建设项目环境影响报告表

项目名称：益阳市龙潭加油站建设项目

修改说明

环境影响报告表技术评估意见

图 1-6 项目水平衡图 (单位: m^3/a)

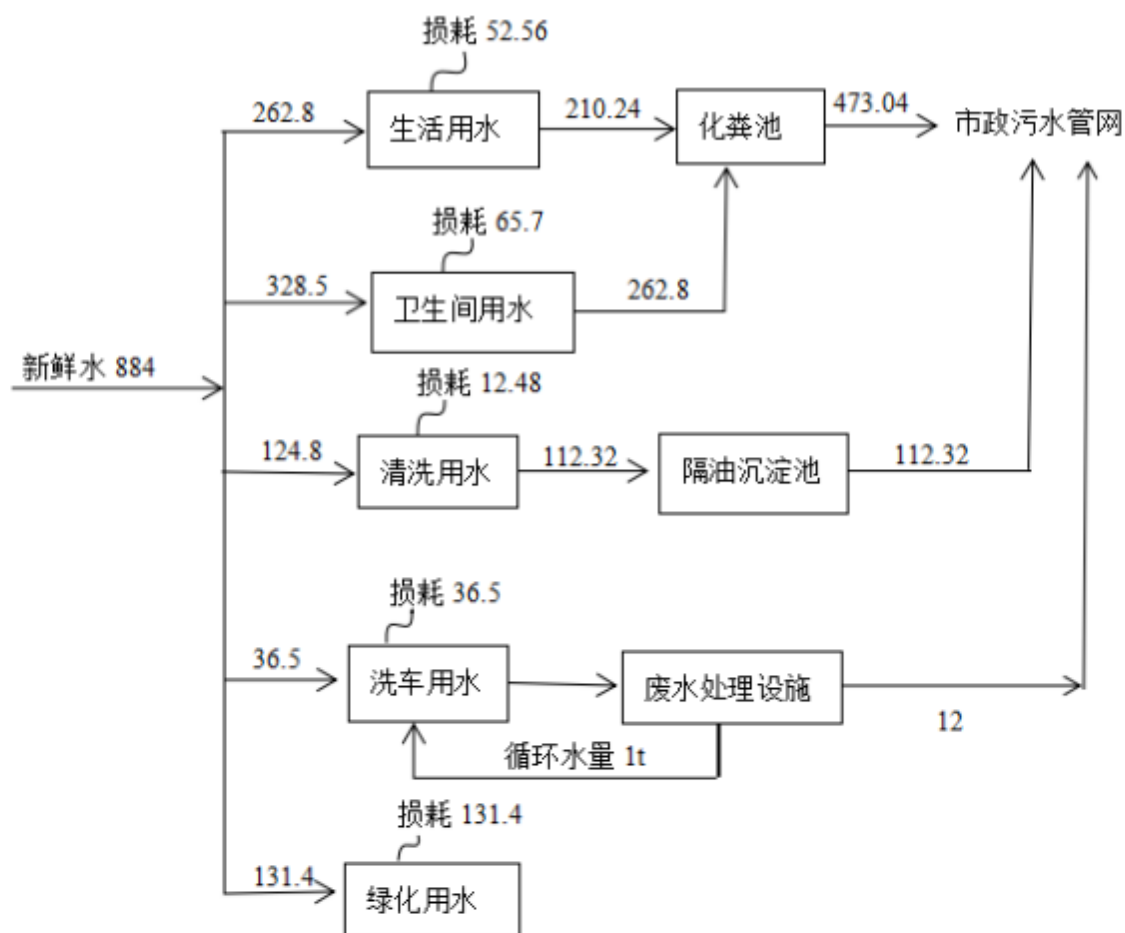
1、完善建设项目一览表，明确施工进度安排情况，完善水平衡图；完善主要设备一览表；完善环境质量现状调查与评价内容；核实评价适用标准；

序号	评审意见	修改说明	页码
1	完善建设项目一览表,明确施工进度安排情况,完善水平衡图;完善主要设备一览表;完善环境质量现状调查与评价内容;核实评价适用标准;	已核实并完善	P3-P4, P7, P21-P22。
2	核实营运期废气/废水的污染源强核算及影响预测分析;核实大气污染物(有组织、无组织)排放源强,据此核实大气环境影响预测参数、预测结果、评价等级及污染物排放清单;核实项目主要污染物产生及预计排放情况;进一步对危险废物(隔油池的油泥和收集的废油、清洗油罐时的油渣以及含油泡沫等)的收集、暂存、转运提出具体措施;	已核实	P28-P29, P41-P45, P58。
3	明确站区雨污分流情况,核实排水去向;核实废水处理可行性分析,进一步分析加油站可能产生的环境风险,提出的环境风险应急预案,要具体且操作性强;完善环境监测计划一览表;	已完善	P5-P6, P46-P48, P62-P63, P66。
4	根据《关于加强储油库、加油站和油罐车油气污染治理工作的通知》(环办[2012]140号)、《加油站地下水污染防治技术指南(试行)的通知》(环境保护部办公厅,环办水体函[2017]323号)文件的有关要求,明确设置地下水观测井的相关要求;	已完善	P3, P54。
5	完善地下水环境影响分析,细化地下水日常监控及其它环境管理要求;核实地表/地下水环境保护目标,依据《汽车加油加气站设计与施工规范》(GB50156-2012)(2014版)及“水十条”,明确储油设备采用地埋式钢制卧式双层油罐,进一步完善加油站埋地油罐防渗措施;	已完善	P52-P56。
6	结合建设项目站内建构筑物及场地布局符合《汽车加油加气站设计与施工规范》(GB50156-2012)和《建筑设计防火规范》(GB50016-2006)标准的要求。根据《汽车加油加气站设计与施工规范》(GB50156-2012,《加油站大气污染物排放标准》(GB20952-2007,完善选址合理性分析,补充柴油设备与站外建(构)筑物的安全间距;	已完善	P64-P65。
7	补充排水走向图,完善平面布置图(明确危废暂存间,污水设施及地下水观测井位置),补充站区分区防渗图、站区雨/污排水走向图及区域排水走向图。补充应急部门意见,规划部门意见作为附件;	已完善	见附图附件
